RESOLUCIÓN DE LOS RECURSOS DE
RECLAMACIÓN ATINGENTES AL PROYECTO
“SISTEMA DE TRANSMISIÓN ZONAL GRUPAL 3
S/E ITAHUE- S/E HUALQUI”, CUYO
PROPONENTE ES MATAQUITO TRANSMISORA
DE ENERGÍA S.A.

RESUMEN

Figura N° 2: Ubicación S/E Nueva Cauquenes en relación con Proyecto Alto Higueras II.

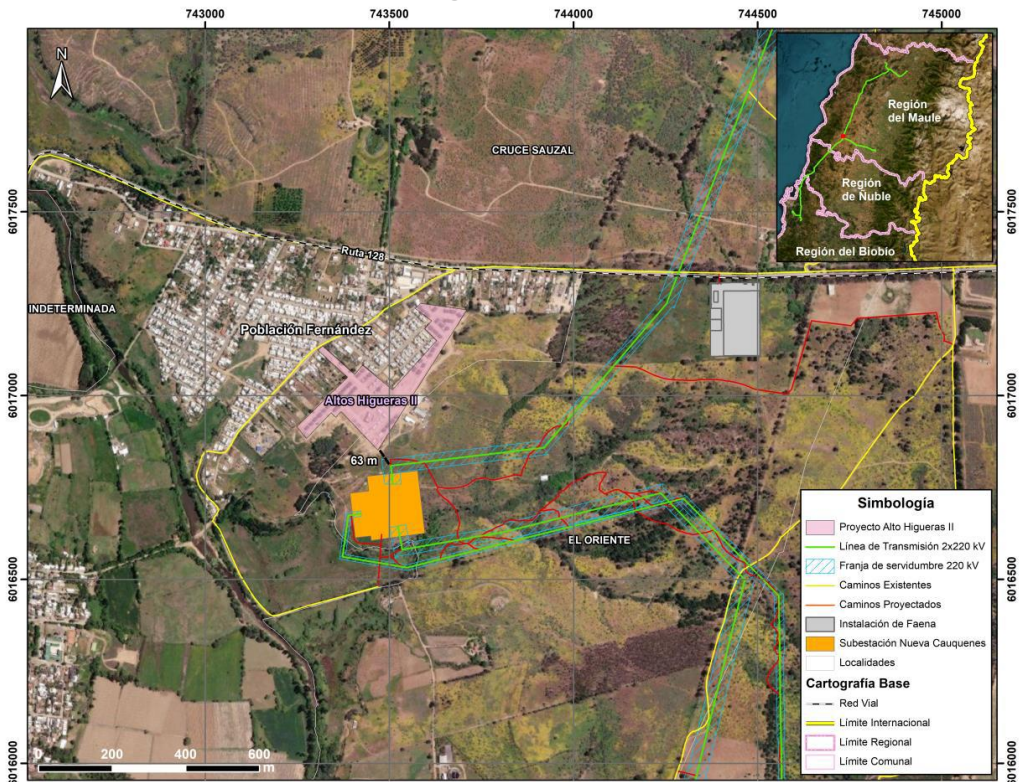
A raíz de lo anterior, el Proponente en la Adenda Excepcional, respuesta 177.136, caracterizó el sector de Name, identificando que el Proyecto inmobiliario Alto Las Higueras se emplazaría en realidad en la Población Fernández, y no en el sector de Name como relevó la autoridad. El Proponente localizó al proyecto Alto Las Higueras II a 63 m de la subestación, según da cuenta la siguiente figura:

Figura N° 6: Formación BN-65 y aplicación del CAV N° 27 dentro de la franja de seguridad

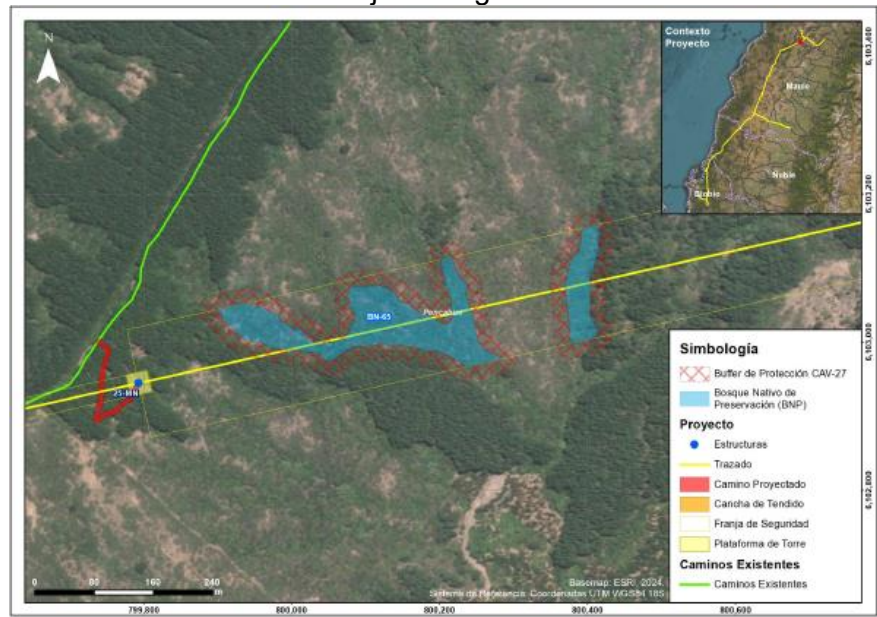
eléctrica vigente, obteniendo como resultado que el punto del dosel más alto presente en el BNP se encuentra a 32,4 m de la altura normada y a 37,4 m del conductor más bajo.

Figura N° 7: Registro de queule de CONAF en formación PF-1076 y aplicabilidad del CAV N° 17

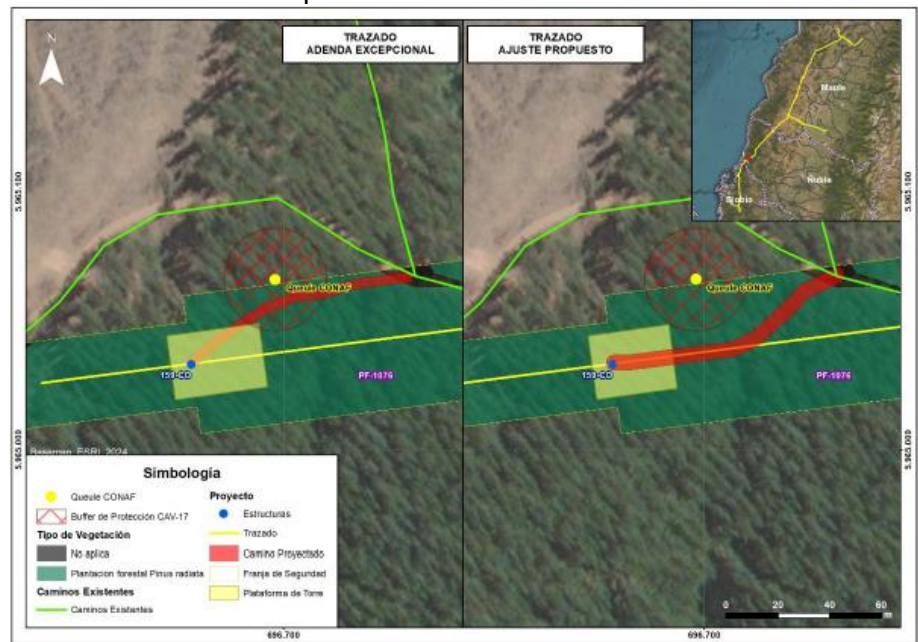
c) PF-1076: Formación vegetal catalogada por el Proponente como Plantación Forestal (PF) de *Pinus radiata*, asociada a la **torre 159-CD del Tramo 4**, en la cual de acuerdo a los antecedentes presentados en la Adenda 2 y Adenda 3, y a lo señalado por CONAF en su pronunciamiento habría presencia de individuos de ***Gomortega keule*** (queule) cercanos al camino de acceso a la torre, que podrían suponer su corta.

El Proponente en su recurso de reclamación (Anexo N° 13) acoge lo señalado por CONAF para lo cual propone **modificar el camino de acceso a la torre** dentro del área de influencia, y así **aplicar el CAV N° 17**, manteniendo así el buffer de protección de 20 metros al individuo.

Figura N° 8: Registro de queule de CONAF en formación PF-1220 y aplicabilidad del CAV N° 17

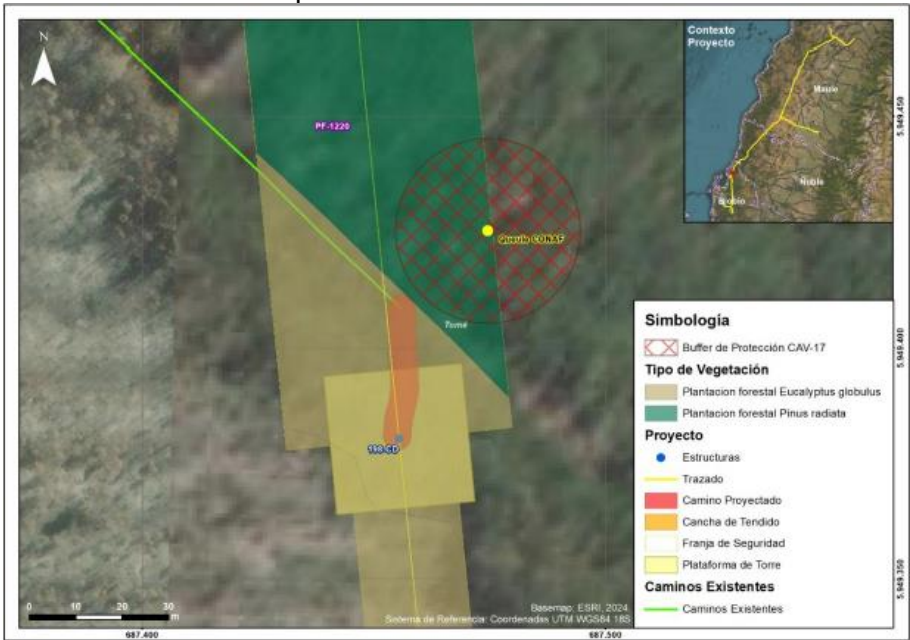
d) PF-1220: Formación vegetal catalogada por el Proponente como plantación forestal de *Pinus radiata*, ubicada entre las torres **197-CD** y **198-CD del Tramo 4**, en la cual de acuerdo a los antecedentes presentados en la Adenda 2 se observaron distintos individuos de **Gomortega keule** (queule) bajo la faja de seguridad. El Proponente respecto de esta formación solicitó el PAS 149 para la corta de plantaciones forestales, además de un individuo cercano al camino de acceso a la torre 198-CD.

El Proponente inicialmente no presentó los antecedentes respecto de la corta de los ejemplares de queule, en cuyo caso se requeriría la obtención del PAS 129 del RSEIA, el cual no fue tramitado durante el proceso de evaluación. Cabe recalcar que el queule está catalogado en categoría de amenaza y declarada como Monumento Natural. En la RCA se señaló que CONAF expuso la ubicación y registro fotográfico de los individuos identificados. Adicionalmente, en esos mismos sectores se identificó la presencia de formaciones vegetales compuestas por otras especies nativas. A partir de ello, se observó que dicha formación posee presencia de *Gomortega keule*. En suma, se advierte que el Proponente no presentó antecedentes suficientes para descartar la corta de dicha especie, en cuyo caso requeriría la obtención y tramitación del PAS 129 del RSEIA, permiso para la corta o explotación de queule -*Gomortega keule*-.

En respuesta a la RCA, el recurso de reclamación del Proponente planteó la **aplicación del CAV N° 17** para la no intervención del individuo cercano al camino, en el que quedará un buffer de protección de 20 m a su alrededor, por lo que no sería necesario realizar otros ajustes.

Figura N° 9: Formación BNP-37 y nueva ubicación del área de torre y camino de acceso a la estructura 105-MN

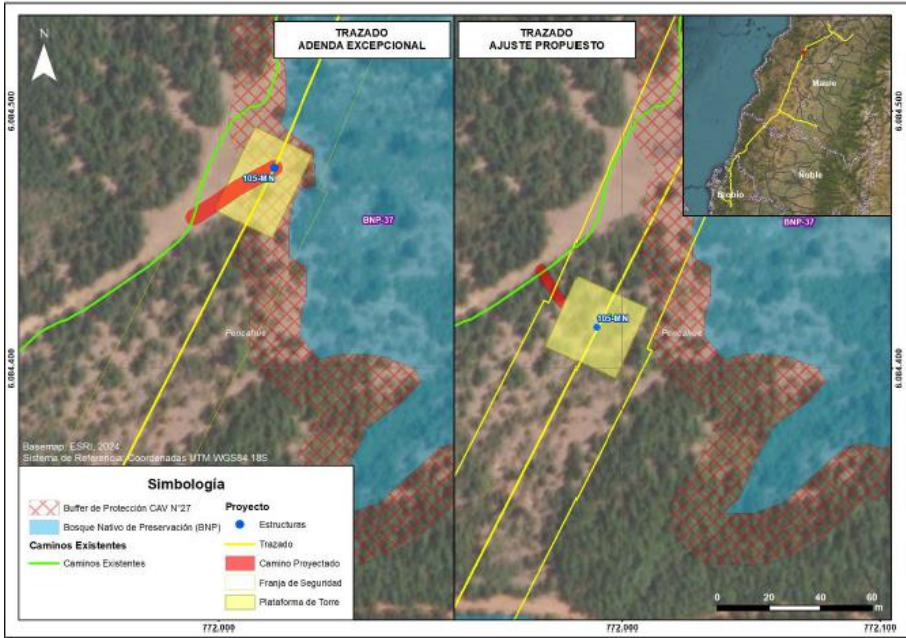
e) BNP-37: Formación vegetal catalogada como BNP de *Cryptocarya alba*, *Lithraea caustica* y *Pinus radiata*, ubicada entre las **torres 104-MN y 105-MN del Tramo 2**, en la cual de acuerdo a los antecedentes de la Adenda Complementaria y Adenda Excepcional habría gran presencia de ***Citronella mucronata*** (naranjillo). Frente a esos antecedentes CONAF señaló que se contemplarían obras a 0,48 m de la formación vegetal, no cumpliéndose la distancia de protección propuesta por el Proponente; razón por la cual estaría generándose la alteración de hábitat en la formación.

En su recurso de reclamación, el Proponente propuso en el Anexo 13 de su recurso de reclamación un **ajuste en la ubicación del área de la torre y el camino de acceso a la torre 105-MN**, desplazándola 70 m desde el eje de la línea hacia el sur; permitiendo de esta forma la **aplicación del CAV N° 27**.

Figura N° 10: Formación BNP-18 y aplicación del CAV N° 27

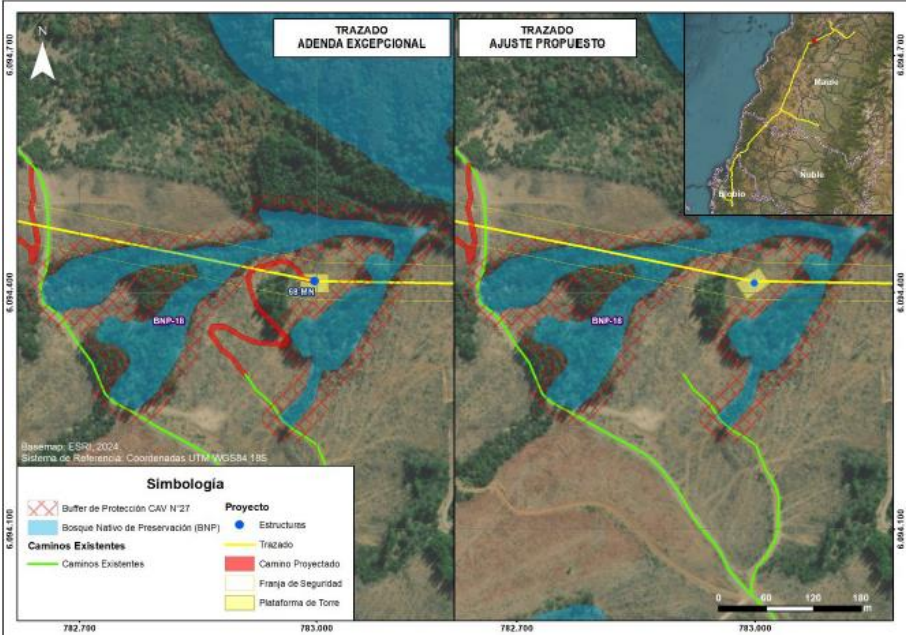
f) BNP-18: Formación vegetal catalogada como BNP de *Cryptocarya alba*, *Peumus boldus* y *Kageneckia oblonga*, ubicada entre las torres 68-MN y 69-MN del Tramo 2, en la cual de acuerdo a los antecedentes de la Adenda Excepcional habría gran presencia de *Citronella mucronata* (naranjillo). Ante esos antecedentes, CONAF señaló que se contemplarían obras a 7,51 m de la formación, no cumpliéndose la distancia de protección propuesta por el Proponente; razón por la cual estaría generándose la alteración de hábitat en la formación.

En respuesta, el Proponente acogió lo señalado por CONAF en esta fase recursiva (Anexo 13 del recurso de reclamación) proponiendo un ajuste consistente en **eliminar el camino de acceso a la torre 68-MN y modificar el área de la torre**, para así permitir la **aplicabilidad del CAV N° 27**. Así, al no existir un camino, el acceso será de forma pedestre.

Figura N° 11: Modificación ubicación S/E Dichato

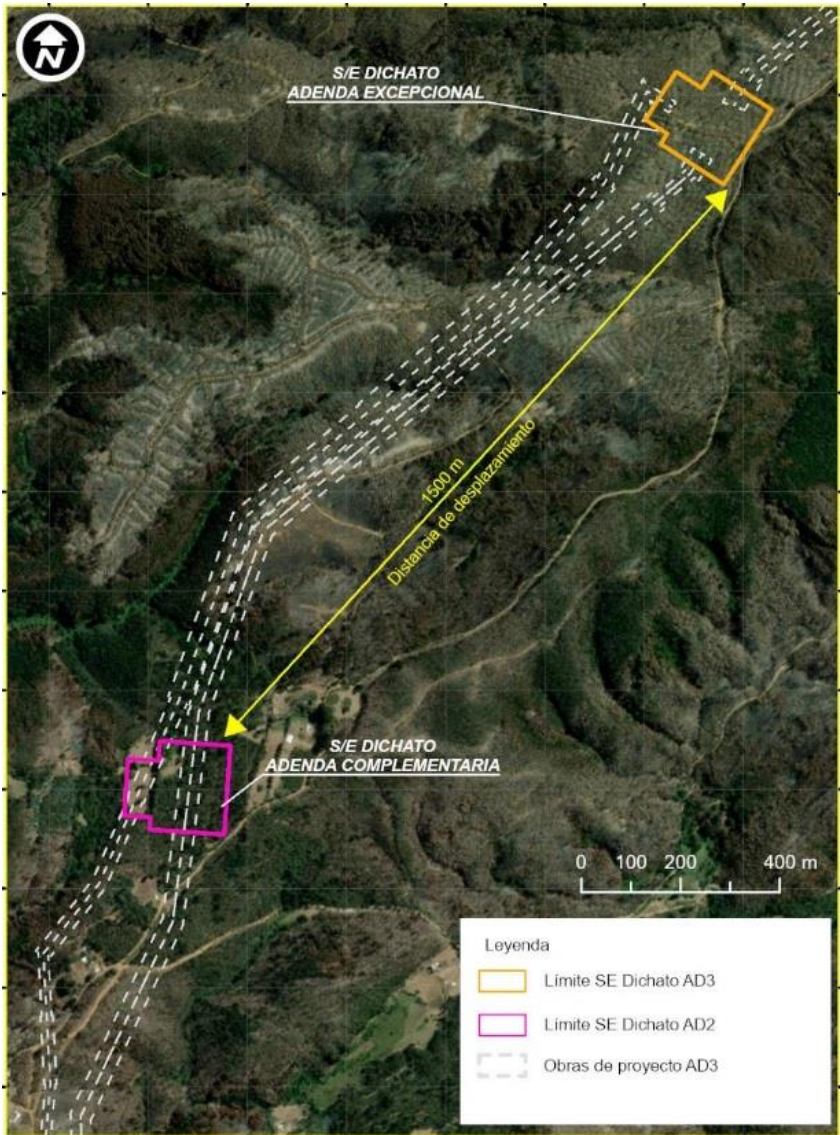
Respecto de su situación original, su ubicación definitiva se modificó aproximadamente 1,5 km hacia el norte, siempre emplazándose en terrenos que coinciden con la faja de servidumbre de la LTE, según se ilustra a continuación:
